**Danmarks
Naturfredningsforening
Afdeling Esbjerg**

Vedr. afgørelse i henhold Miljøvurderingsloven (LBK af 25/10/2018) om at der ikke skal udarbejdes en Miljørapport i forbindelse med udarbejdelse af Forslag til Lokalplan Måde Biogasanlæg, tillæg nr. 1 til Lp 451 Måde industriområde.

Figur 1 Udsnit af området i KP18. Det ses at området mod sydøst er udlagt til Grønt Danmarkskort

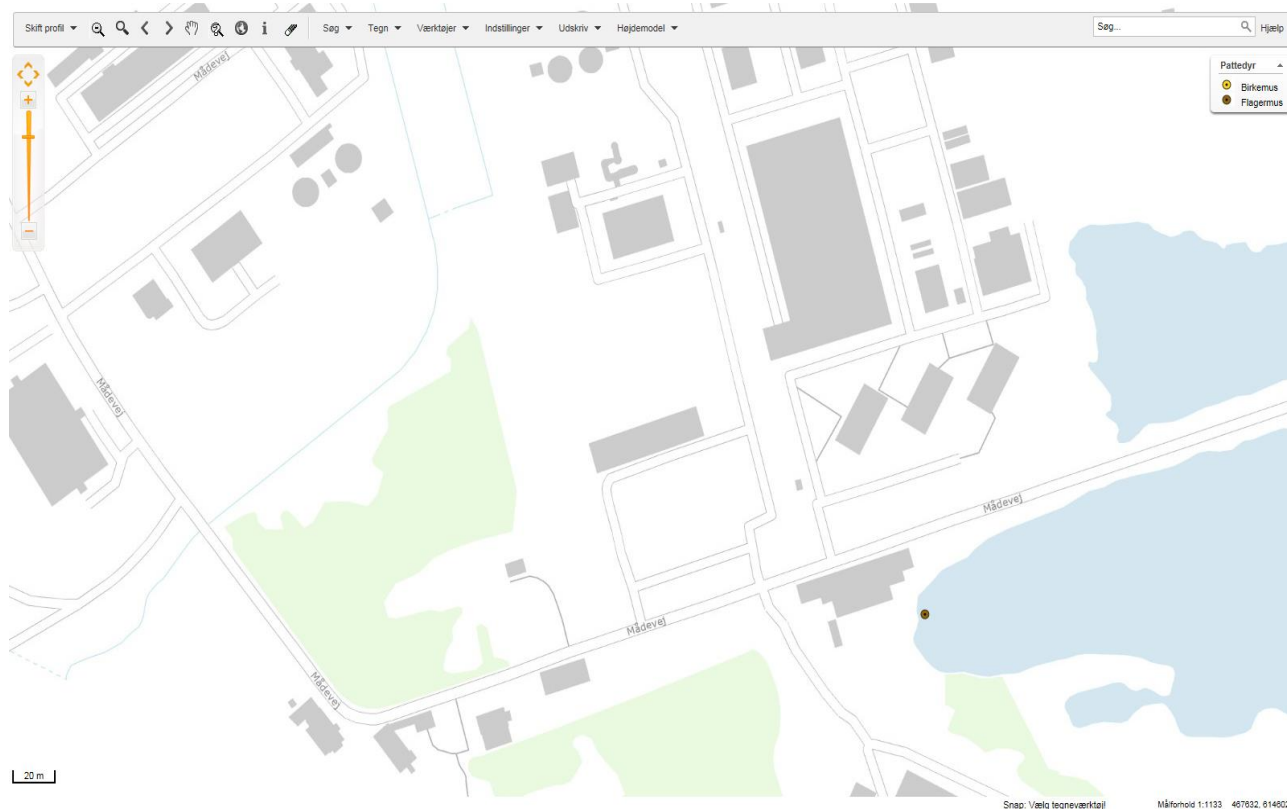
DNE er forbløffet over kommunen anfører at de vurderer punktet, som værende ikke relevant, når området sydøst for lokalplanområdet er udlagt, som Grønt og rekreativt område ifølge KP18. Det fremgår desuden at området også er en del af det grønne Danmarkskort.

Det bør være indlysende for enhver, at med et Biogasanlæg placeret så tæt på et område udlagt til grønt område, vil oplevelsen for besøgende ved det grønne område kunne ødelægges af lugt af svovlbrinte fra biogasanlægget.

Derfor bør dette punkt vurderes som værende væsentlig.

Figur 3 Støjudbredelseskort

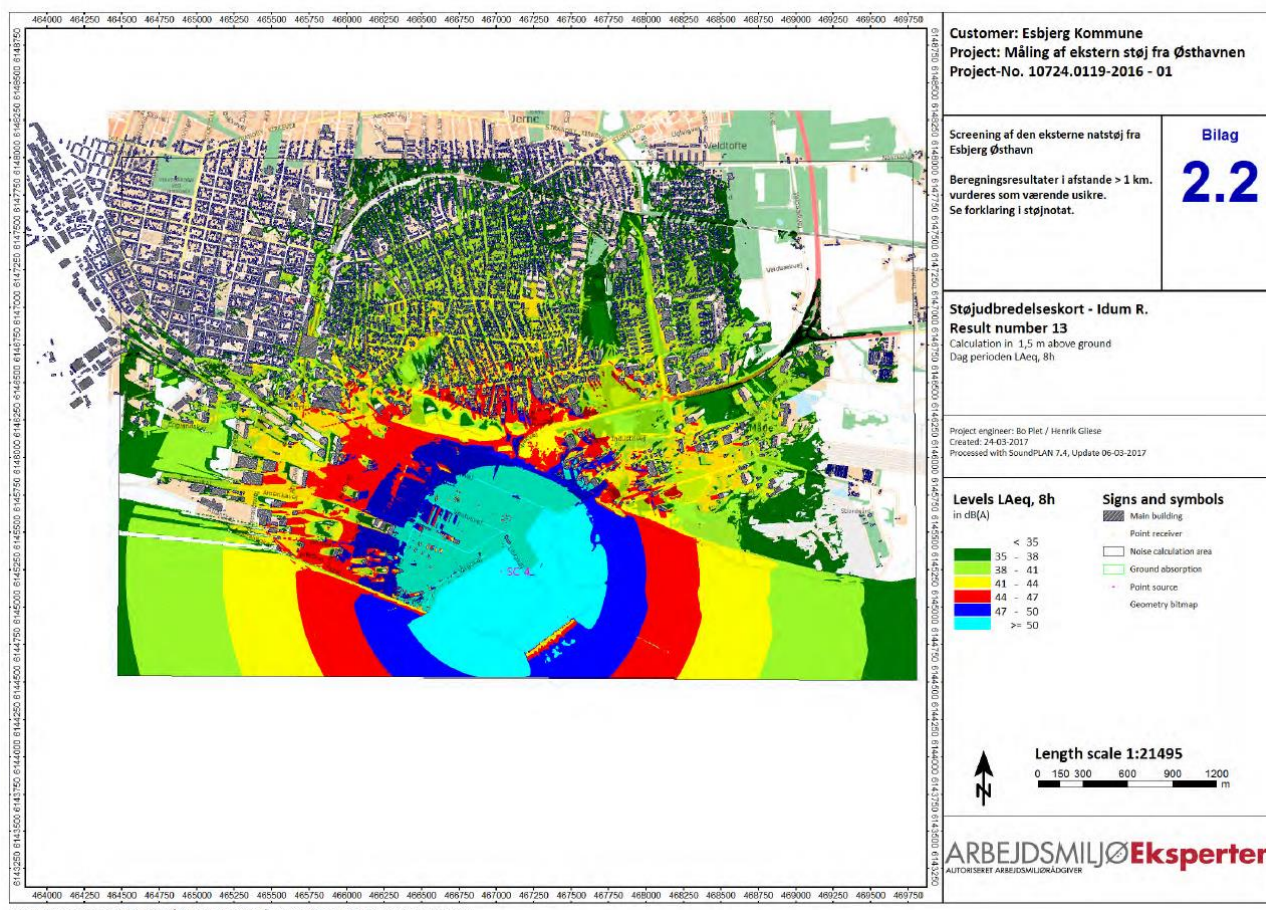
Støjudbredelseskort fra Arbejdsmiljøeksperten er vedhæftet på figur 3.

Da Kommunen allerede er bekendt med Bilag IV-arter i området skal de vurdere på dette.
